**Verslag huishoudelijke elektrische installatie op laagspanning en zeer lage spanning****Algemeen:**

Referentie: 003-20260902-04	Datum controle: 02/09/2026
Keurder: 003

Eigenaar: Luc Declerck	EAN-code: 541448820052634855
Adres installatie: Kroonprinsstraat 3, 9031 - Gent	Nummer teller(s): 1SAG1100773060
	Distributienetbeheerder installatie: Fluvius
Datum uitvoering installatie:	☐ Vóór 01/10/1981 ☒ Tussen 01/10/1981 en 01/06/2020 ☐ Vanaf 01/06/2020
Type:	☒ Wooneenheid ☐ Niet-huishoudelijk ☐ PV ☐ Batterij ☐ Laadpaal

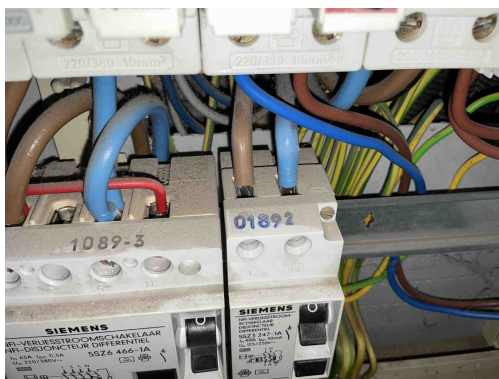
B15 - De (bijkomende) differentieelstroominrichting(en) kan/kunnen overbelast worden door de toegenomen stroom in de installatie (Boek 1: 4.4.1.1).

Opmerking: Voeding spanning 50A + 25A panelen

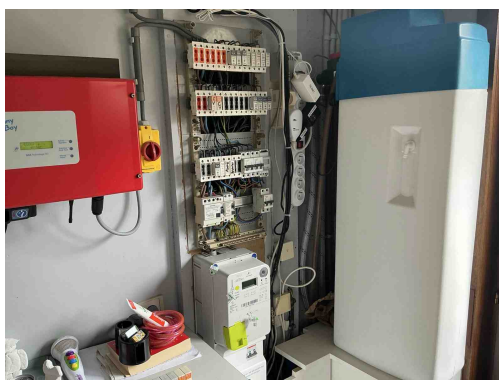
B16 - De interne soepele geleiders zijn niet aan beide uiteinden voorzien van samenknijpende hulzen of evenwaardig (Boek 1: 5.3.5.5).
